CANTORE, VIA A.

0004

Descrizione prestazionale dell'intervento

Foto del rilievo

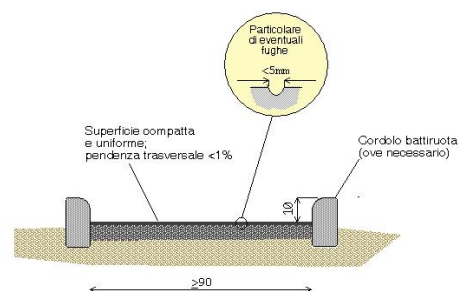
Criticità

Pavimentazione con **sconnessioni dovute alle fugature**

Rifacimento della fugatura tramite asportazione materiale eventualmente sporgente e ripristino materiale dove mancante, con stilatura adeguata al fine di ottenere perfetta complanarietà tra gli elementi costituenti la pavimentazione.

Occorre fare una buona rasatura della finitura superficiale (attraverso la compattazione e la rullatura del materiale) per evitare di creare altre criticità sulla pavimentazione per le persone con difficoltà motorie. Ovvero non creare spessori e fonti di inciampo.
